Věc: Doplnění vypořádání odvolání týkajících se dokumentace EIA vlivu stavby na ŽP.

Akce: Silniční okruh kolem Prahy, stavba 511 Běchovice – dálnice D1

Výřezy z výkresu C.3.1 *Koordinační situace, Díl 1*

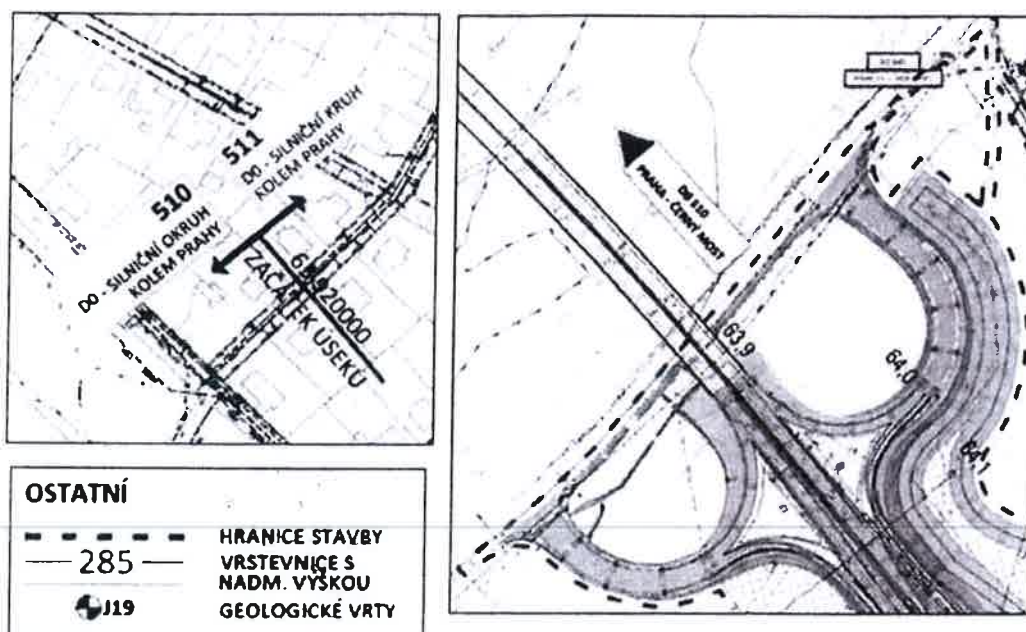
Přesná poloha Počernického rybníka včetně jeho ochranného pásma (50 m) je patrná z mapových podkladů dostupných v Digitálním registru ÚSOP.¹ Stavba 511 dle DÚR má začínat (tj. oddělení od navazující stavby 510) dle výkresu C.3.1 *Koordinační situace - díl 1* v km 63,920. Dle legendy je pak hnědou přerušovanou čarou vyznačena hranice stavby. Tato hranice stavby prochází jižním okrajem Českobrodské silnice (cca staničení 63,900), toto místo je tedy začátkem stavby.

Při měřítku tohoto výkresu 1:2000 (tj. 1 cm = 20 m) je nejbližší cíp Počernického rybníka vzdálen 4 cm od hranice stavby, což představuje pouhých 80 m a asi 30 m od ochranného pásma PP Počernický rybník. Dokumentace EIA i DÚR stavby 511 tedy pracují s chybnými vzdálenostmi PP Počernický rybník od stavby a s odkazem na to detailně neposuzovali vlivy této stavby, resp. tyto vlivy vyloučili.

Na str. 18 průvodní zprávy DÚR je v rámci obrázku č. 4 *Přírodní hodnoty* nesprávně zakreslen rozsah stavby, neboť už připojení (tzv. „brejle“) jsou součástí stavby 511, neboť již tam bude reálně stavba probíhat. I v důsledku tohoto chybného znázornění tedy mohl zpracovatel dospět k mylnému závěru, že Počernický rybník je od stavby vzdálen až 500 m, což evidentně není pravdou.

Ke staničení začátku stavby SOKP 511 je nutné v první řadě poznamenat, že v rámci výkresové přílohy dokumentace EIA je doložen výkres koordinační situace stavby – díl 1, na kterém je obdobně jako na obrázku doloženém odvolatelem, uvedeno rozmezí, kde končí stavba SOKP 510 a začíná stavba SOKP 511. Jedná se, stejně jako na odvolatelem doloženém obrázku, o staničení km cca 64,0 (což je v textu dokumentace EIA několikrát zmíněno). Z toho je patrné, že začátek stavby byl již v dokumentaci EIA uvažován v tomto staničení.

Hodnocené území, které je graficky vymezeno hned v samotném úvodu dokumentace EIA (obrázek 2, str. 29), zasahuje až za most přes Počernický rybník až do oblasti Vinice, tedy zahrnuje i celou v odvolání rozporovanou oblast. Mimo jiné je tento obrázek prezentován i v nepravomocném územním rozhodnutí na str. 76 v bodě [20]. Z citovaného grafického zákresu je patrné, že nepřesné uvedení vzdálenosti stavby SOKP 511 od PP Počernický rybník nehraje ve vyhodnocení vlivu na životní prostředí, resp. vyhodnocení vlivu stavby na přírodní památku žádnou roli, neboť vyhodnocení vlivu na životní prostředí podléhala celá odvolatelem rozporovaná oblast včetně dostatečného přesahu, a to v řádu stovek metrů. Rozsah řešeného území byl v dokumentaci EIA stanoven odpovídajícím způsobem po konzultaci s Odborem posuzování vlivů na životní prostředí a integrované prevence MŽP. Nepřesné uvedení vzdálenosti PP Počernický rybník od okraje stavby SOKP 511 nemá z tohoto důvodu na závěry hodnocení dokumentace EIA vliv. Jedná se o formální nedostatek, který nijak nemění závěry hodnocení vlivu stavby na životní prostředí.

O bezprostřední blízkosti nové kapacitní komunikace SOKP 511 v souvislosti s umístěním přírodní památky rovněž nemůže být řeč. Začátek úseku SOKP 511 nezasahuje ani do ochranného pásma přírodní památky, které se nachází 50 od hranice přírodní památky. Přičemž je nutné poznamenat, že ochranné pásmo ani není součástí zvláště chráněného území, tudíž nemá stejný právní režim a neuzivá jeho ochrany. Smyslem ochranného pásma je vytvoření jakéhosi "nárazníkového pásma" pro zmírnění negativních vnějších vlivů na vlastní předmět ochrany zvláště chráněného území. Ochranné pásmo přírodní památky Počernický rybník ve směru k navrhované stavbě SOKP 511 nemá zvýšenou přírodovědnou či estetickou hodnotu (vede v něm železniční trať Praha – Kolín). Při výstavbě SOKP 511 nebude do ochranného pásma jakkoliv zasahováno.
